Modifiche Tecniche

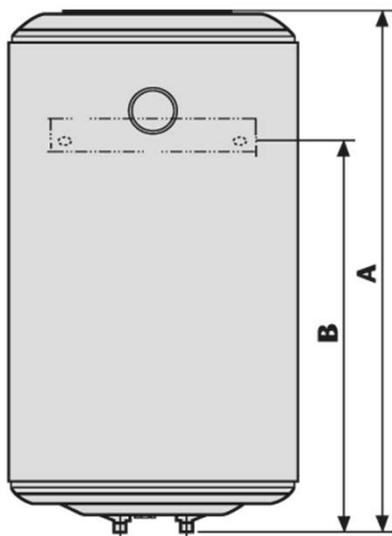
/ Riduzione di capacità

- 80L→75L

/ Riduzione altezza / lunghezza sul prodotto e scatola di cartone

- **-48mm sul modello 80 (75L)**
- La posizione della staffa rispetto ai tubi non cambia (A cambia / B invariata)

80L	Mod. superato	con Nuovo ErP
Capacità nominale (L)	81	75
Spessore isolamento (mm)	16	16
